Úrad pre verejné obstarávanie ako ústredný orgán štátnej správy pre verejné obstarávanie podľa § 140 a orgán príslušný podľa § 147 písm. c), § 167 ods. 2 písm. b), § 169 ods. 1 písm. c) zákona č. 343/2015 Z. z. o verejnom obstarávaní a o zmene a doplnení niektorých zákonov v znení neskorších predpisov vo veci námietok záujemcu¹ AA zastúpeného pánom BB na základe splnomocnenia zo dňa 24. 04. 2023 (ďalej len „navrhovateľ“) smerujúcich podľa § 170 ods. 3 písm. b) zákona č. 343/2015 Z. z. o verejnom obstarávaní a o zmene a doplnení niektorých zákonov v znení neskorších predpisov proti podmienkam uvedeným v iných dokumentoch potrebných na vypracovanie ponuky poskytnutých kontrolovaným vo verejnom obstarávaní na predmet podlimitnej zákazky „Rekonštrukcia verejného osvetlenia v mestskej časti Fončorda“, vyhlásenej verejným obstarávateľom **Mesto Banská Bystrica**, Československej armády 26, 974 01 Banská Bystrica, IČO: 00 313 271 (ďalej len „kontrolovaný“) vo Vestníku verejného obstarávania č. 52/2023 zo dňa 10. 03. 2023 pod značkou 11039-WYP (ďalej len „verejné obstarávanie“), vydáva toto

r o z h o d n u t i e

77. Zo súťažných podkladov vyplýva, že **predmetom zákazky je realizácia sta

- v opravenom výkrese „príloha_11_1_RVO161_RE“ v schéme zapojenia je uvedené, že zhotoviteľ má umiestniť poistky PN In 50A do poistkovej, rozpojovacej a istiacej skrine (PRIS4),

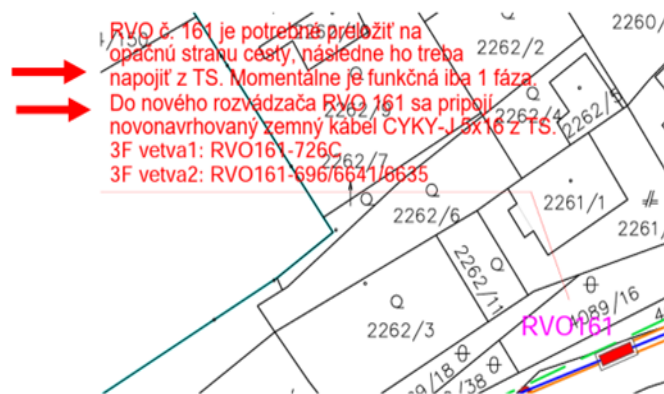
Otázka č. 3: Je podľa Vášho odborného názoru pravdivé tvrdenie navrhovateľa, že si PD sama rozporuje, pretože nie je jasné kde majú byť umiestnené poistky znázornené v schéme a zároveň poistková skriňa (PRIS4) definovaná v opravenom výkrese nikde inde v PD nie je uvedená, samozrejme ani vo výkaze výmer? Vašu odpoveď prosíme zdôvodnite.

Odpoveď a zdôvodnenie k otázke č. 3: Tvrdenie navrhovateľa je pravdivé, keďže v projektovej dokumentácii sú nasledovné rozporuplné informácie:

- vo výkrese: „04_KATASTRALNY SITUACNY VYKRES Foncorda_BB_02_E1“ je predpísané pripojenie káblu prípojky RVO priamo do trafostanice.

Z uvedeného nie je jasné umiestnenie poistiek PN In 50A, taktiež PRIS4 nie je v projektovej dokumentácii ani vo výkaze výmer uvedená.

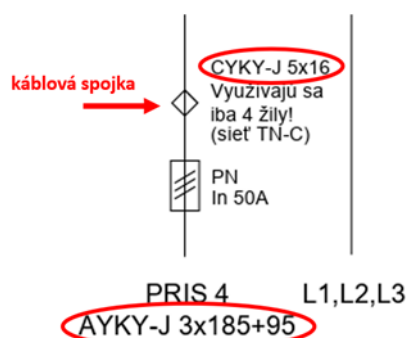
Otázka č. 4: Je podľa Vášho odborného názoru pravdivé tvrdenie navrhovateľa, že v opravenom výkrese „príloha_11_1_RVO161_RE“ v schéme zapojenia je definované, že zhotoviteľ má spojiť hliníkový 4-žilový kábel AYKY-J 3x185+95 s medeným 4-žilovým káblom CYKY-J 5x16 v spojovači? Vašu odpoveď prosíme zdôvodniť.

Odpoveď a zdôvodnenie k otázke č. 4: Tvrdenie navrhovateľa je pravdivé, keďže na opravenom výkrese „príloha_11_1_RVO161_RE“ v schéme zapojenia je zakreslené spojenie hliníkového kábla AYKY-J 3x185+95 s medeným káblom CYKY-J 5x16 pomocou káblovej spojky.

Pozn.: poznamenávame, že kábel CYKY-J 5x16 nie je 4-žilový, ale 5-žilový (v režime TN-C budú využité iba 4 vodiče).

Takéto spojenie teda nie je realizovateľné pomocou spojovača, ktorý bol navrhnutý vo výkresovej časti projektovej dokumentácie.

98. Úrad pre porovnanie uvádza, že v pôvodnom výkrese „príloha_11_1_RVO161_RE“ sa okrem iného uvádza nasledovné, cit.: „(...)

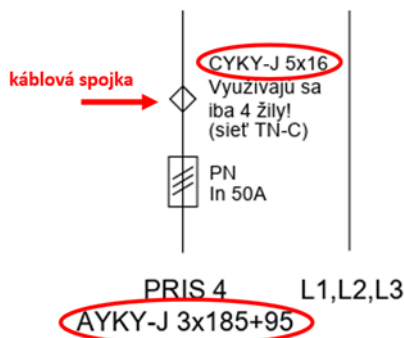
99. Navrhovateľ ďalej v námietkach uvádza, že v opravenom výkrese príloha_11_1_RVO161_RE v schéme zapojenia je definované, že zhotoviteľ má spojiť hliníkový 4-žilový kábel AYKY-J 3x185+95 s medeným 4-žilovým káblom CYKY-J 5x16 v spojovači. K uvedenému tvrdeniu navrhovateľa úrad požiadal TUKE o vyjadrenie. Ako vyplýva z bodu 84 tohto rozhodnutia **TUKE súhlasí s tvrdením navrhovateľa, keďže na opravenom výkrese „príloha_11_1_RVO161_RE“ v schéme zapojenia je zakreslené spojenie hliníkového kábla AYKY-J 3x185+95 s medeným káblom CYKY-J 5x16 pomocou káblovej spojky.**

Pozn.: poznamenávame, že kábel CYKY-J 5x16 nie je 4-žilový, ale 5-žilový (v režime TN-C budú využité iba 4 vodiče).
